# 1.5.2b MODIFICATION N°1

- *Notice explicative et mémoires en réponse*
- *Conclusions du commissaire enquêteur*

Vu pour être annexé à la délibération n° 20220324D06C approuvant la modification n°1 du PLUi de la Communauté de communes de Marenne Adour Côte-Sud en date du 24/03/2022

Plan réglementaire 3.2.4 recul par rapport aux limites séparatives

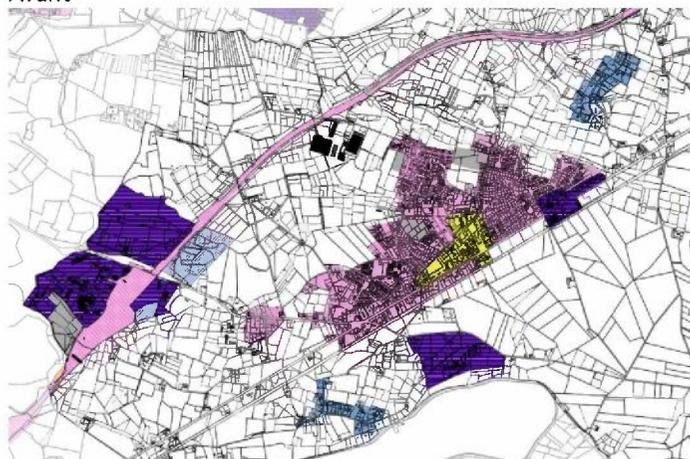
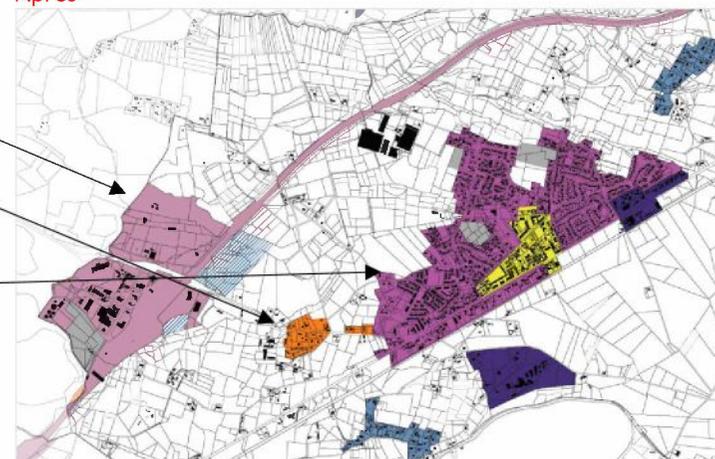
N° OBS	Lieu	Date de publication	Auteur	Ville	Observation
16	Email	17/01/2022	Mairie	BENESSE MAREMNE	La Commune souhaite proposer des modifications et précisions complémentaires notamment sur les règles d'implantation des constructions.

**PLAN 3.2.4 : à prendre en compte sur la base d'une nouvelle rédaction validée avec la Mairie.**

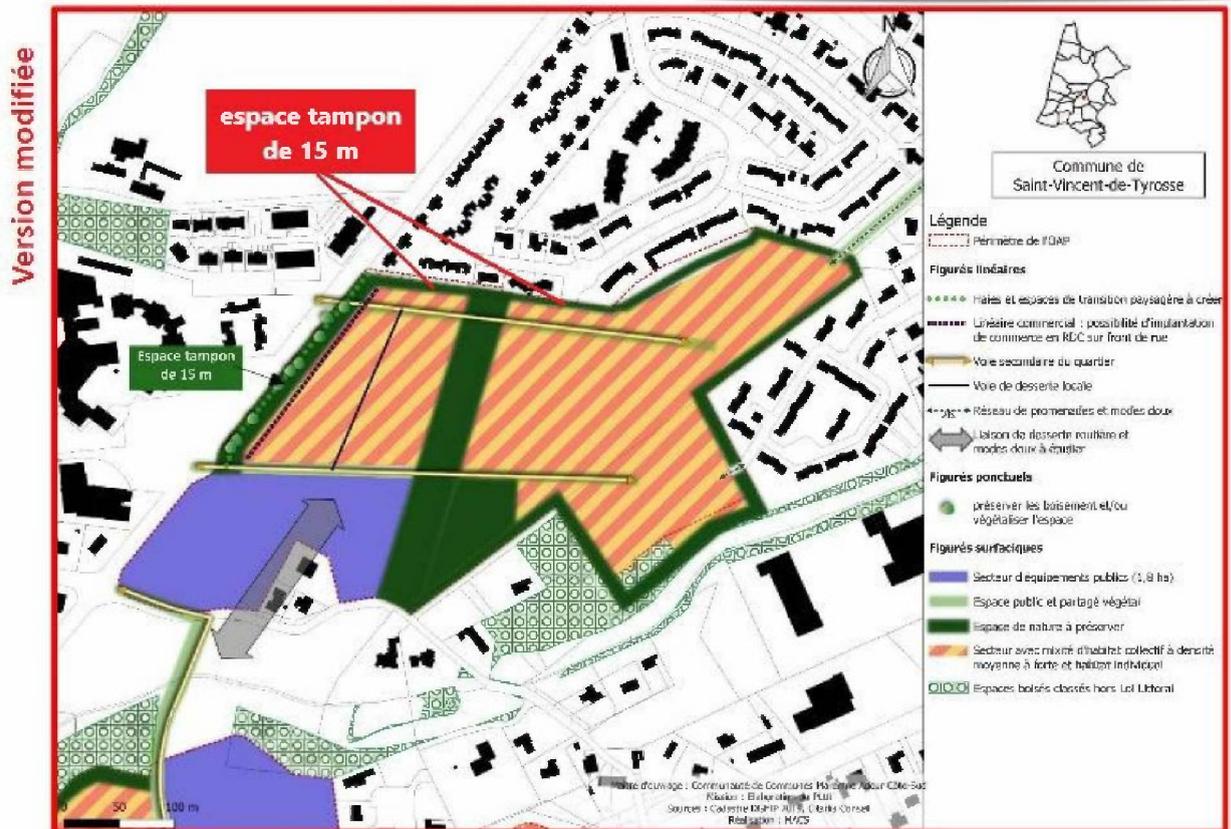
Je vous écris concernant l'AOP n°1 modifiée à Saint Vincent de Tyrosse.

Je souhaiterais vous suggérer d'élargir à 15m minimum la bande boisée au nord, comme c'est le cas le long de la voie romaine en face du lycée qui est nommé espace tampon de 15m.

Le porteur de projet est en phase d'études sur les OAP N°1 et N° 2 pour définir la meilleure manière de préserver les cheminements existants tout en étudiant différents options de dessertes en coopération avec la commune concernée.
